Acuerdo 1268 Por el cual se aprueba la incorporación del cambio en los límites de generación y absorción de potencia reactiva de la unidad 2 de la planta de generación Cartagena y la respectiva curva de carga

1268

6 Febrero, 2020

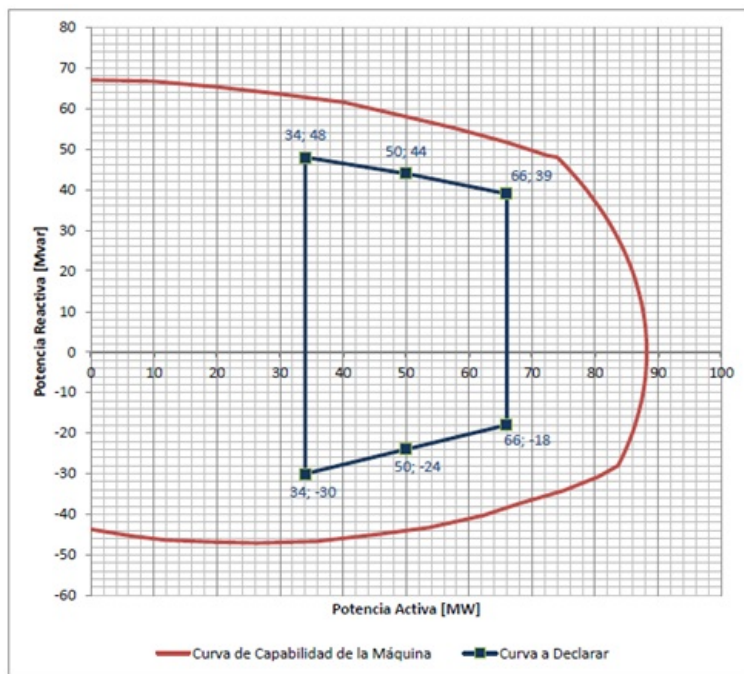
Aprobar la declaración de una nueva curva operativa de carga de la unidad 2 de la planta de generación Cartagena, en la que se define la capacidad para entrega y absorción de potencia reactiva de la unidad en función de la potencia activa generada.

Sobreexcitación			Subexcitación		
P [MW]	Q Antes [Mvar]	Q Después [Mvar]	P [MW]	Q Antes [Mvar]	Q Después [Mvar]
66	+30	+39	66	0	-18
50	+30	+44	50	0	-24
34	+30	+48	34	0	-30
